Avis délibéré
de la Mission régionale d'autorité environnementale
Provence-Alpes-Côte d'Azur
sur l'élaboration du plan local d'urbanisme intercommunal du
Pays d'Aix (13, 84) - arrêt au 12 octobre 2023

N° MRAe
2024APACA2/3579

Avis du 11 janvier 2024 sur l'élaboration du plan local d'urbanisme intercommunal du Pays d'Aix (13, 84) - arrêt au 12 octobre 2023

Figure 2: Enveloppe urbaine du PLUi (source : dossier)

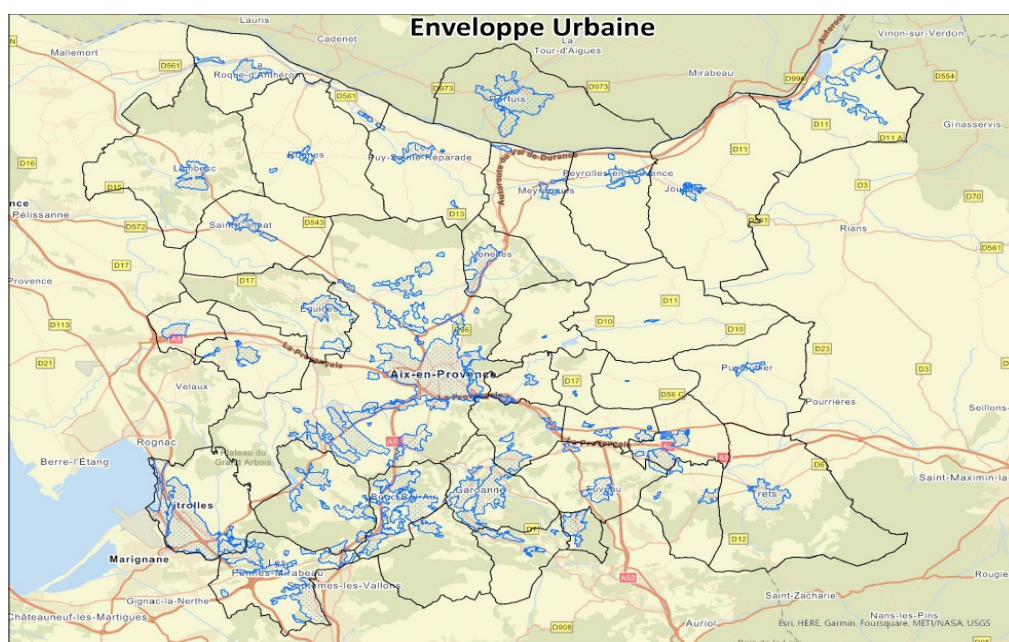
En pratique, la méthode d'élaboration de l'enveloppe urbaine du PLUi, censée affiner l'enveloppe urbaine du SCoT du Pays d'Aix, n'est pas aisée à appréhender, compte tenu des explications fournies concernant les cinq étapes méthodologiques. En particulier, le « *comblement des zones N afin d'éviter des trous à l'intérieur de l'enveloppe* » sans aucune précision sur les caractéristiques de celles-ci, suscite des interrogations en raison du caractère a priori inconstructible des zones naturelles.

La MRAe recommande de préciser la méthode d'élaboration de l'enveloppe urbaine du PLUi.
